Změnový list číslo 198	
Identifikace akce	
Název akce:	Výstavba Multifunkční sportovní a kulturní haly v Brně
Číslo akce SMVS:	-
Objednatel:	I. Statutární město Brno II. ARENA BRNO, a. s. III. Brněnské komunikace a.s. IV. Teplárny Brno, a.s.
Zastoupen:	Objednatelem
Zhotovitel:	HOCHTIEF CZ a.s., Plzeňská 16/3217, 150 00 Praha 5
TDI:	-
Projektant:	Projektová dokumentace 1 - Arch.Design, s.r.o. a A PLUS a.s. Projektová dokumentace 2 - PK OSSENDORF s.r.o.
Předmět změnového listu	
Doplnění osvětlení na ochozech 5.NP a 6.NP	
Část díla dotčená změnovým listem	
D.1.4.07 - silnoproudá elektroinstalace	
Popis změny, popis technického řešení	
Původní řešení dle smluvní (tendrové) dokumentace :	
Podle Projektové dokumentace 1 jsou svítidla na ochozech v 5.NP a 6.NP umístěna pouze na osách sloupů a na stěně mezi ochozem a chodbou bez provedení koordinace se skutečným umístěním technologie nebo zohlednění, jestli osvětlují komunikační trasy pro obsluhu.

Soupis: ZL 198 - Doplnění osvětlení na ochozech 5.NP a 6.NP

Subject: POKYN k řešení: MSKP - nouzové osvětlení - ochoz 5.NP

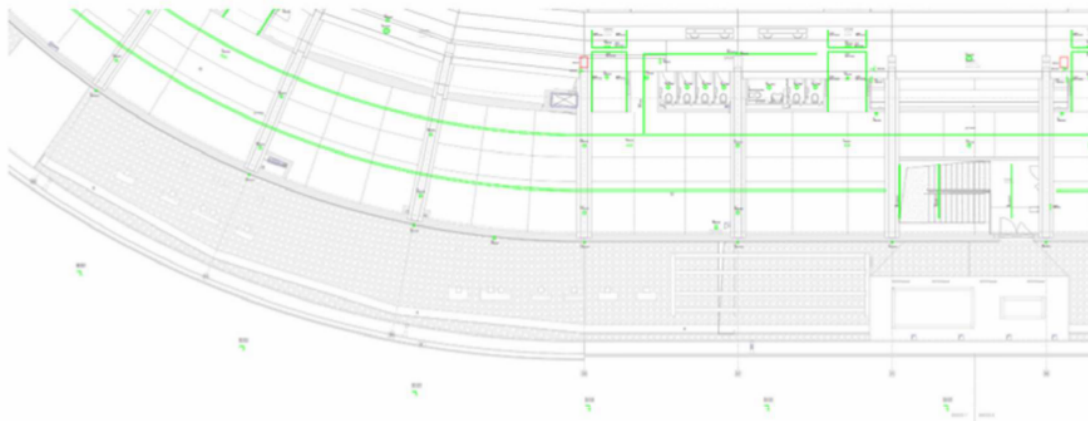
Já jsem před tím ověřoval jižní a jihozápadní stranu 5.NP a tam není nouzové svídlo ani jedno

Jsou zde jen E7.

Na základě vaší informace jsem se podíval po celém obvodu a máte pravdu, tam 8ks N10 je, ale v poměrně nesmyslných pozicích
